**Modulo per la presentazione delle osservazioni per i piani/programmi/progetti sottoposti a procedimenti di valutazione ambientale di competenza statale**

**ID: Codice procedura (ID\_VIP/ID\_MATTM): 12691**

**“Progetto di un impianto eolico denominato “Pitigliano” ubicato nei comuni di Pitigliano (GR) e Sorano (GR) costituito da 20 (venti) aerogeneratori di potenza nominale 7,0 MW per un totale di 140,0 MW con relative opere connesse ed infrastrutture indispensabili”**

**Immagine 1. Vincoli ex art. 136 del CBC dal PIT della Regione Toscana e zona approssimativa dove è progettato l'impianto industriale.**

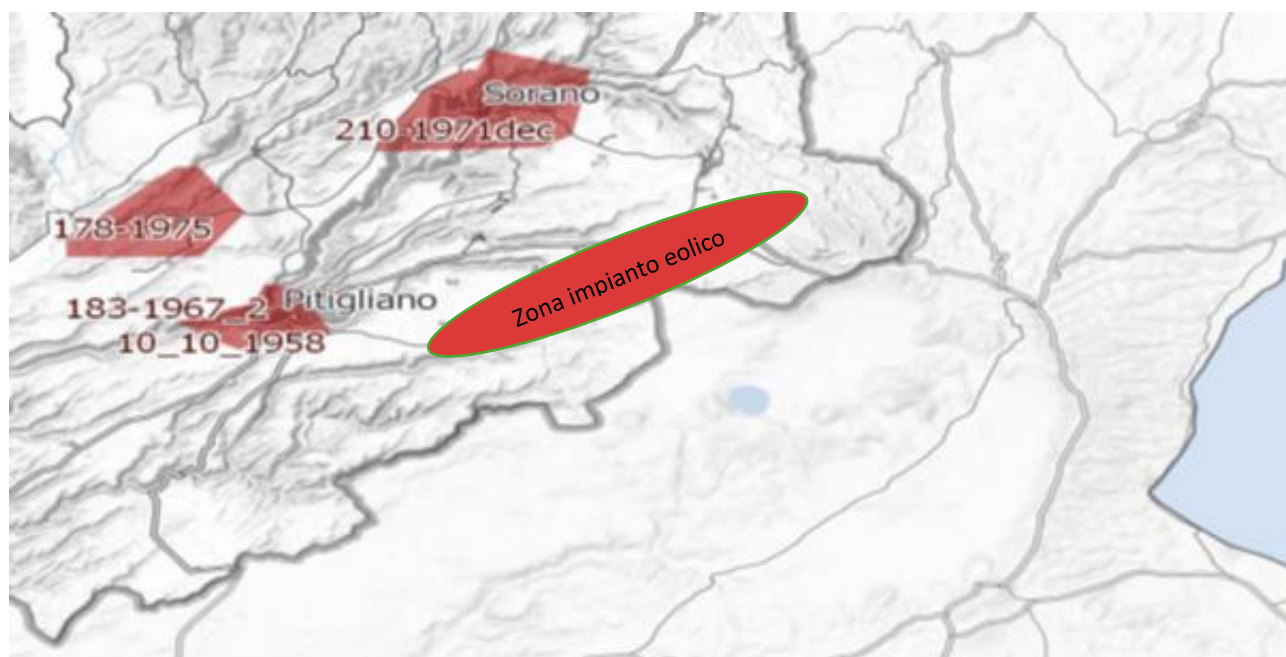
*Inoltre, come sostiene la Proponente parte dell'impianto si verrebbe a trovare a 3,5 km dal centro abitato di Sorano. Infatti, tre degli aerogeneratori WTG 08, 09, 10 sono addirittura all'interno delle fasce di rispetto dei 3 km del suo vincolo paesaggistico di notevole interesse pubblico ex art 136 del CBC. Si evidenzia che così si crea*

un'ulteriore incompatibilità con la tutela del Paesaggio.

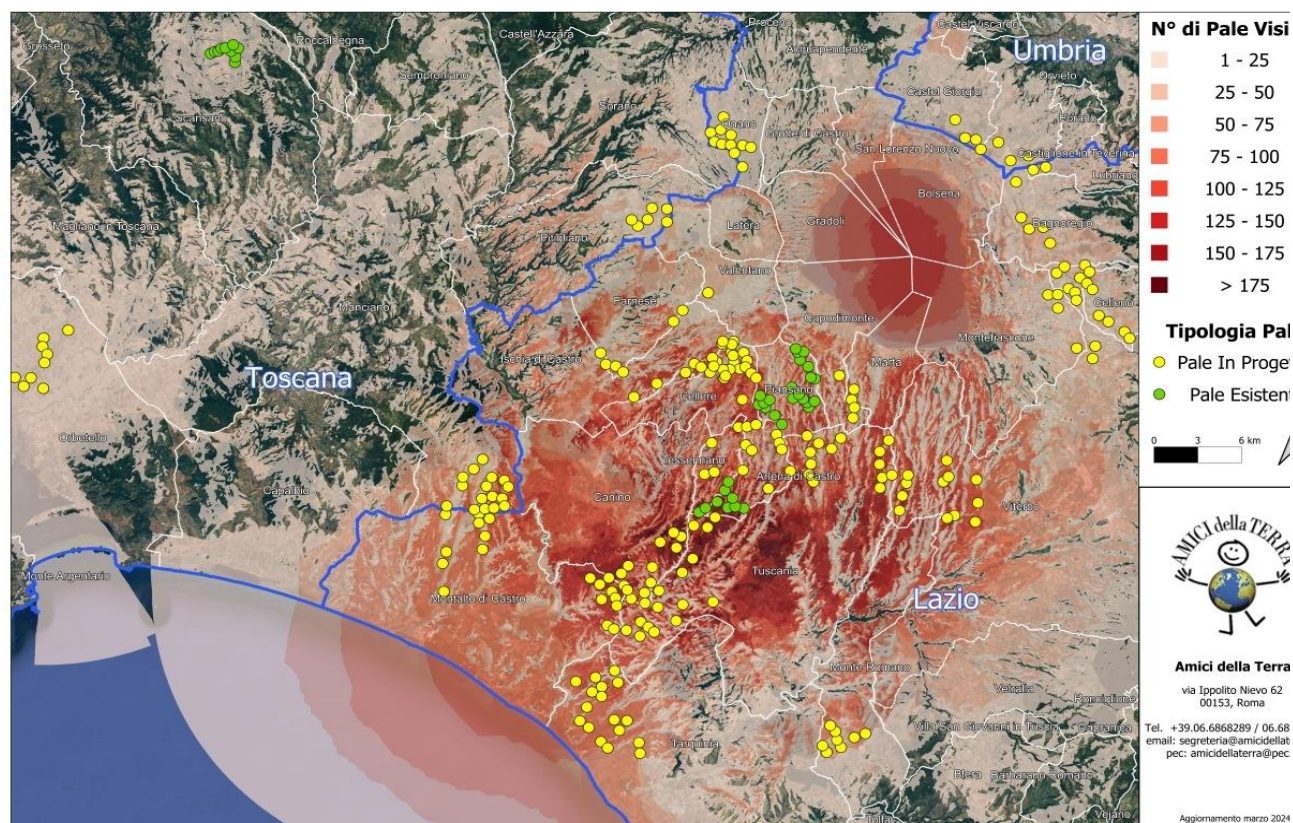
Alla luce di quanto descritto, possiamo concludere che la previsione *"Se a scala europea o nazionale la produzione di energia da fonti rinnovabili è spesso considerata*

*come unilateralmente positiva, è infatti a scala locale che lo sviluppo delle energie rinnovabili può produrre esternalità negative che intaccano i valori culturali e naturali del paesaggio, con potenziali ricadute sul turismo, sulla produzione agricola e sull'identità e riconoscibilità dei luoghi” ( da D.G.R Lazio n. 390/2022) è quanto mai appropriata anche per il territorio della “Città del Tufo” e della Tuscia settentrionale identificabili storicamente e culturalmente nella Maremma interna.*

Concludendo, in considerazione dell'eventuale installazione dell'impianto eolico industriale “Pitigliano” che si caratterizzerebbe come elemento avulso da ogni singolo elemento del contesto economico, storico, culturale, paesaggistico, naturalistico ed identitario e in ragione di tutte le “esternalità negative” che causerebbe anche sulla vocazione agricola e turistica del territorio, si ribadisce la richiesta di diniego dell'autorizzazione alla sua installazione.

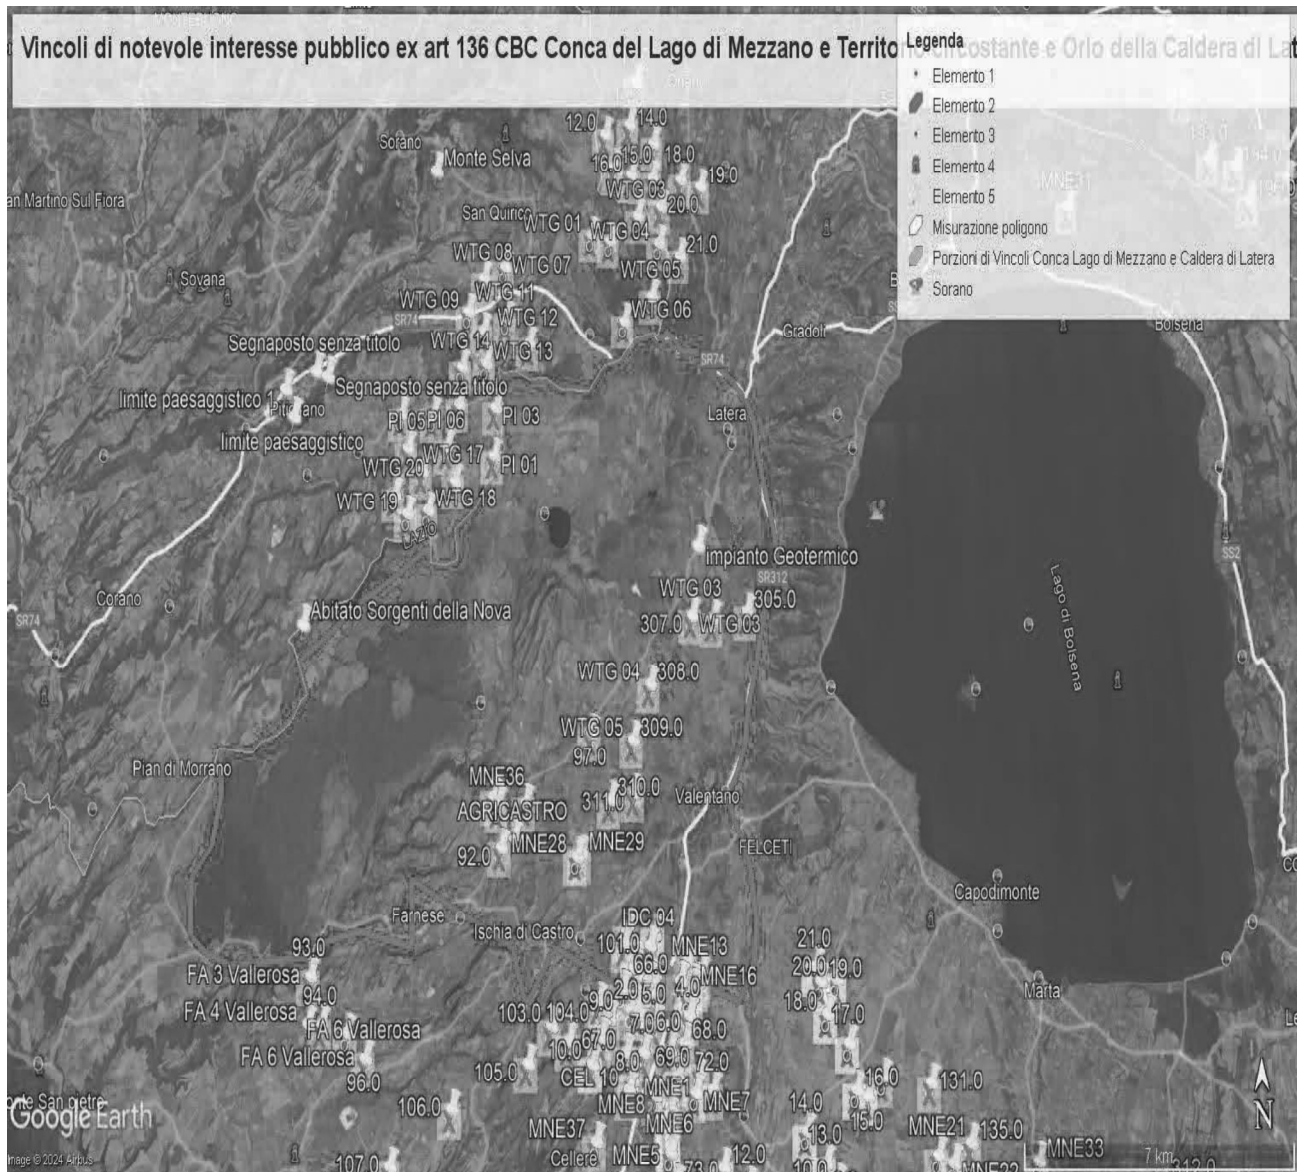
Come è illustrato nell'immagine si ribadisce che l'impianto industriale "Pitigliano" ricade completamente all'interno delle fasce di rispetto dei due vincoli di notevole

interesse pubblico e lambisce quelle di un terzo vincolo e quindi come affermato dal Consiglio di Stato nelle sentenze citate, l'impianto è insediato in area non idonea ai sensi dell'art. 20 comma 8 lettera c quater del D.Lgs. n. 199/2021 e ss.mm.ii al contrario di quanto sostiene la proponente.

**IMMAGINE n. 2** Impianto eolico industriale “Pitigliano” e distanze aerogeneratori dai Vincoli della Conca del Lago di Mezzano...

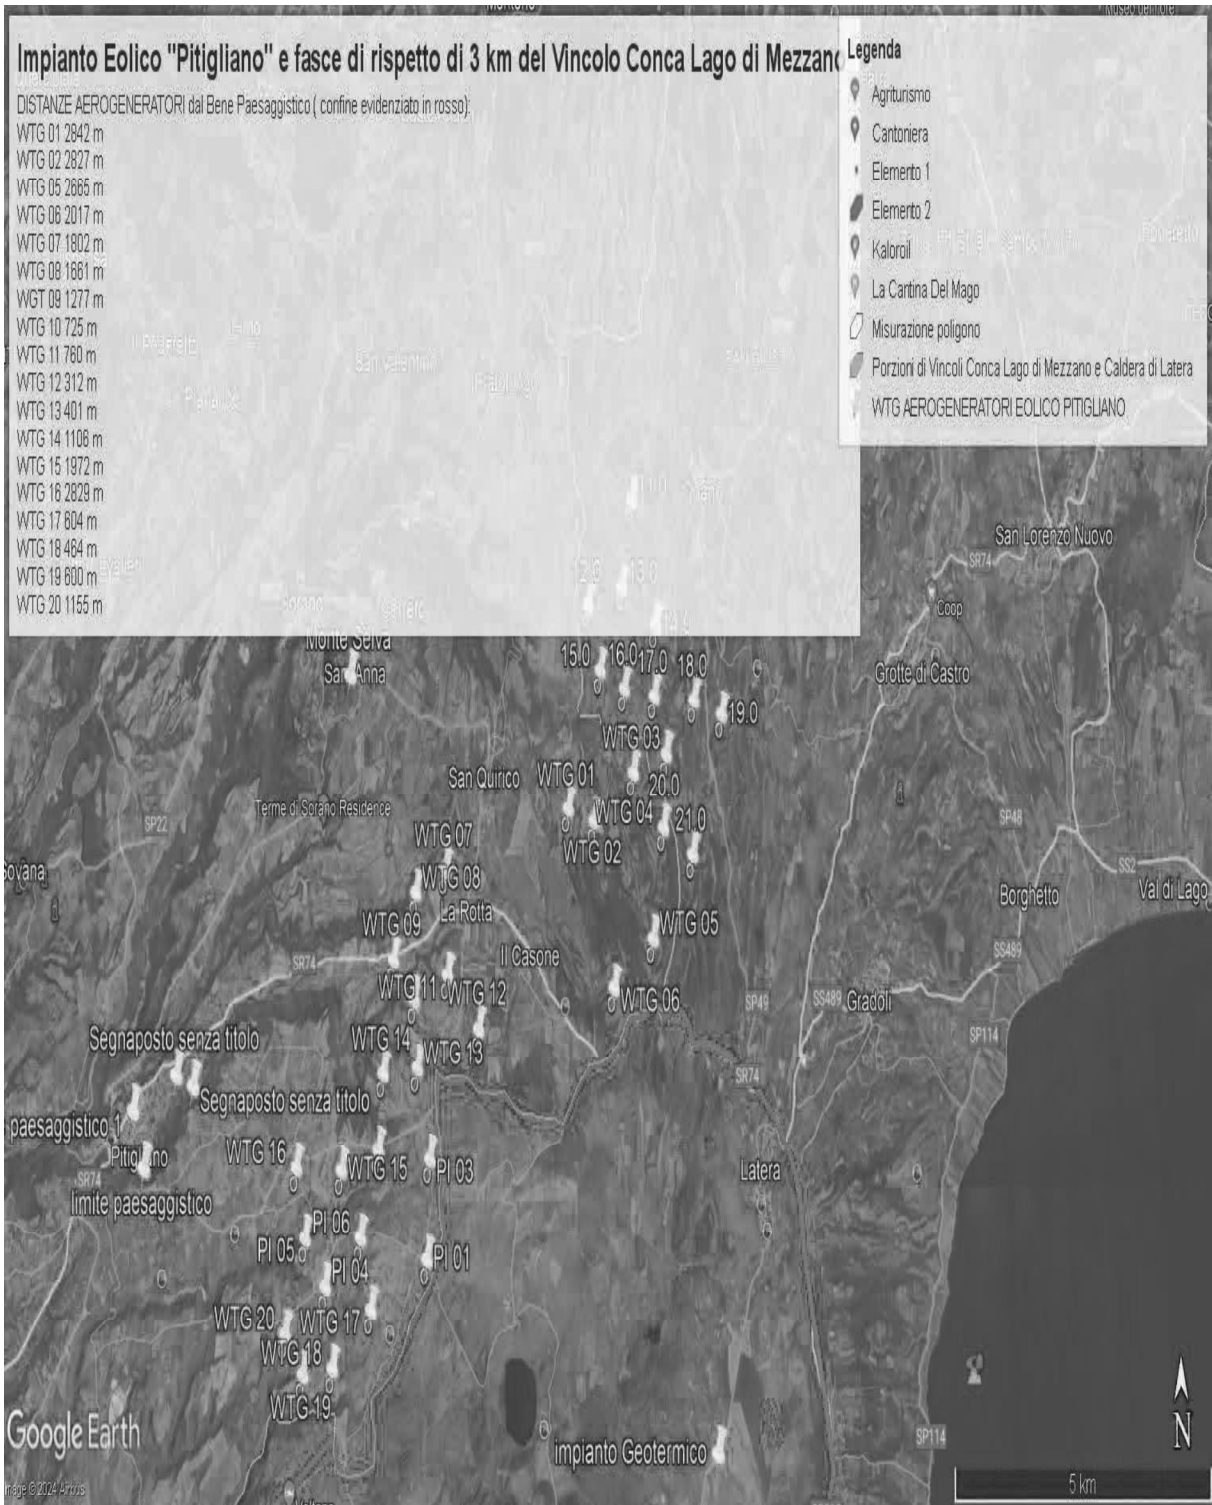
Al contrario si evidenzia che l'impianto eolico industriale citato non solo ricadrebbe con tutti e 20 gli aerogeneratori all'interno delle fasce di rispetto di 3 km di due vincoli paesaggistici di notevole interesse pubblico esistenti nella Regione Lazio e con una parte di essi nel vincolo paesaggistico del Centro abitato di Sorano ( GR) quindi in aree non idonee all'installazione di impianti di energia rinnovabile. Addirittura, alcuni aerogeneratori sarebbero ubicati a poche centinaia di metri dai perimetri dei due vincoli paesaggistici laziali ex art 136 del CBC.

**IMMAGINE n. 3 Impianto eolico industriale “Pitigliano” e distanze aerogeneratori dai Vincolo “Orlo della Caldera di Latera.**

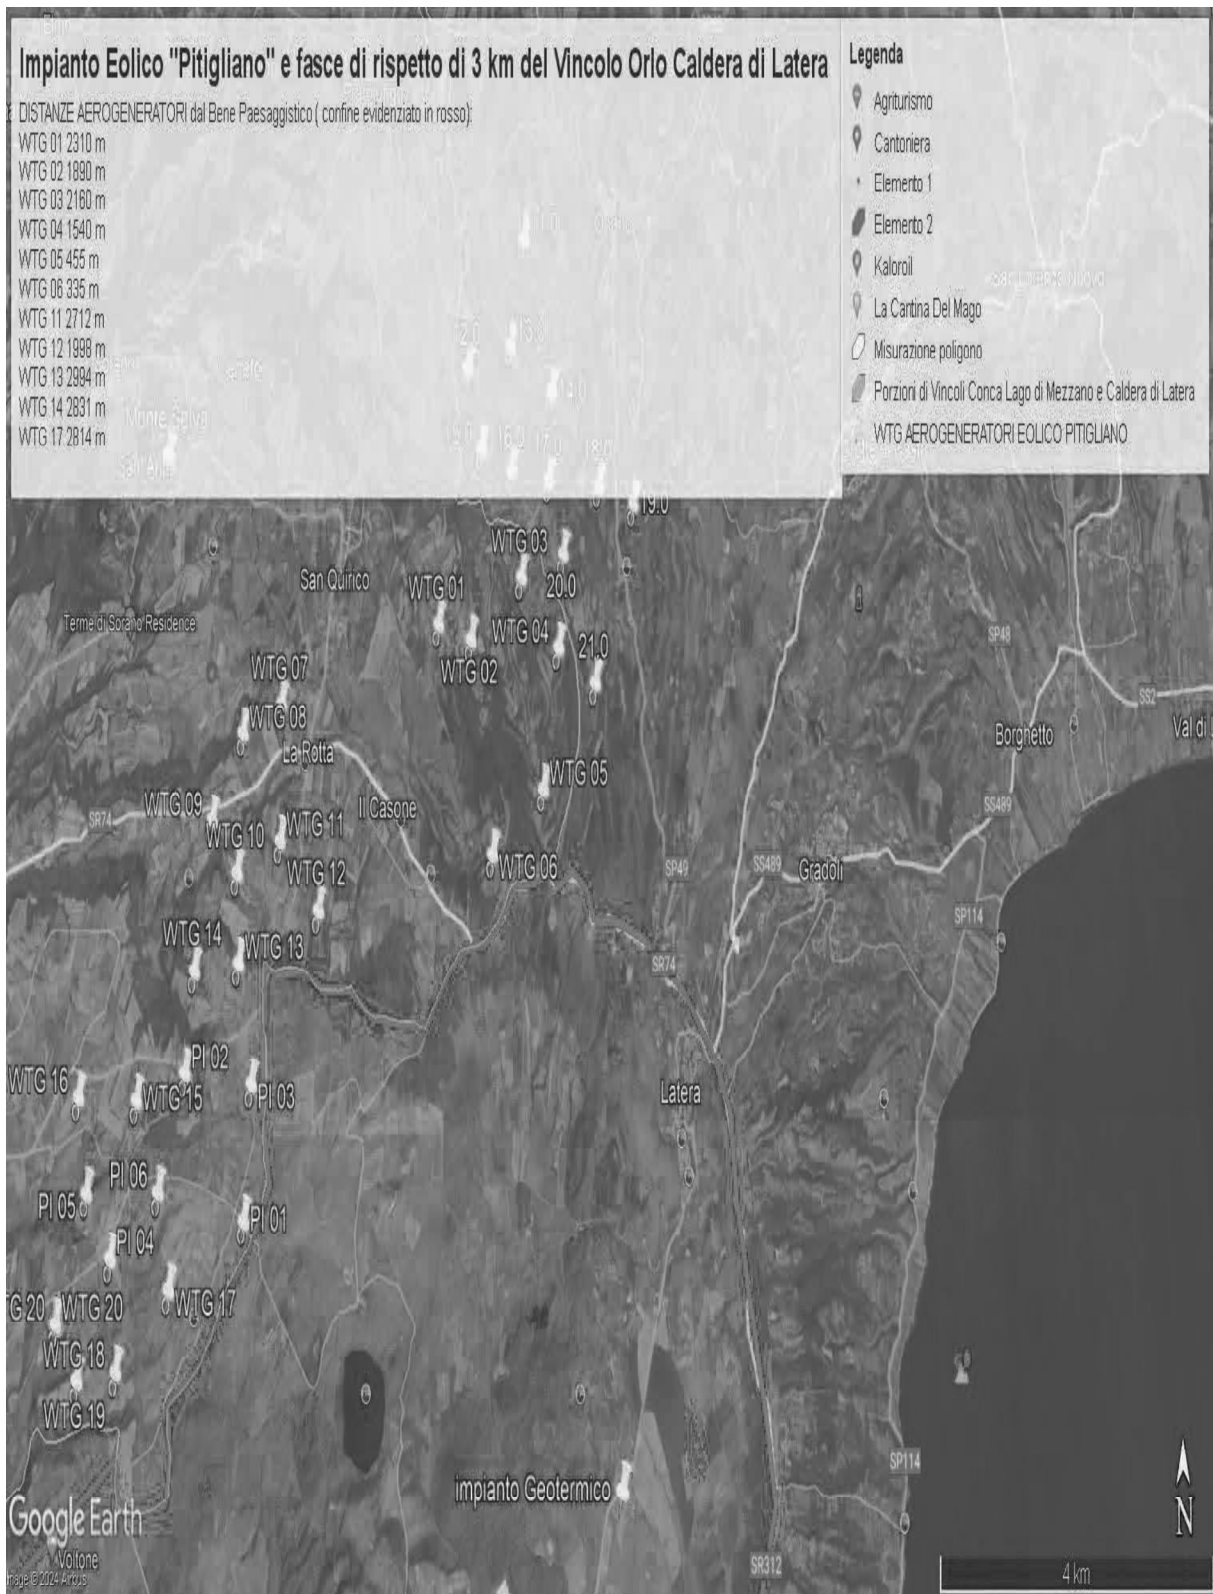
Concludendo, si evidenzia ancora che la proponente non effettuando la procedura prevista dalla Parte III delle Linee Guida nazionali ha ignorato un vincolo paesaggistico di notevole interesse pubblico istituito con un provvedimento del Segretariato regionale del Ministero della Cultura per il Lazio che ha emanato il Decreto di dichiarazione di notevole interesse pubblico n. 22 del 15.02.2024 ai sensi e per gli effetti dell'art. 136, co. 1, lett. c) e d) del decreto legislativo 22 gennaio 2004, n. 42, "Ambito paesaggistico, geologico e geomorfologico dell'orlo della caldera di

Latera e delle sue pendici interessate dai centri eruttivi periferici" nei comuni di CELLERE, FARNESE, ISCHIA DI CASTRO, LATERA, PIANSANO.
